## S. ANDREA P.TTA

**1789**

### Descrizione prestazionale dell'intervento

### Foto del rilievo

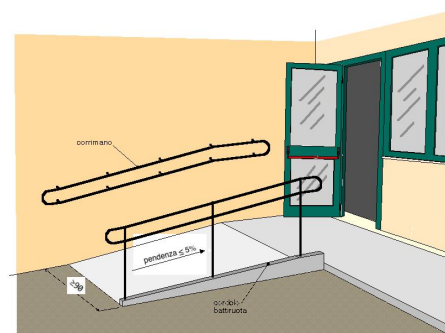
rampa non conforme

**Demolizione** del manufatto esistente e **ricostruzione** in conformità alle normative vigenti.

La rampa, con rivestimento in **pietra**, dovrà avere una pendenza longitudinale tale da consentirne l'agevole superamento da parte di tutti (preferibilmente inferiore al 5%), e pendenza trasversale non superiore all'1%. La pavimentazione dovrà essere antisdrucciolevole, uniforme e compatta. La rampa dovrà avere larghezza non inferiore a cm 90 (se possibile larghezza 150 cm) ed essere dotata di cordoli battiruota laterali di altezza non inferiore a cm 10. Per lunghezze superiori a 10 m sarà necessario interrompere la rampa con un piano orizzontale intermedio di dimensioni non inferiori a cm 150x150.
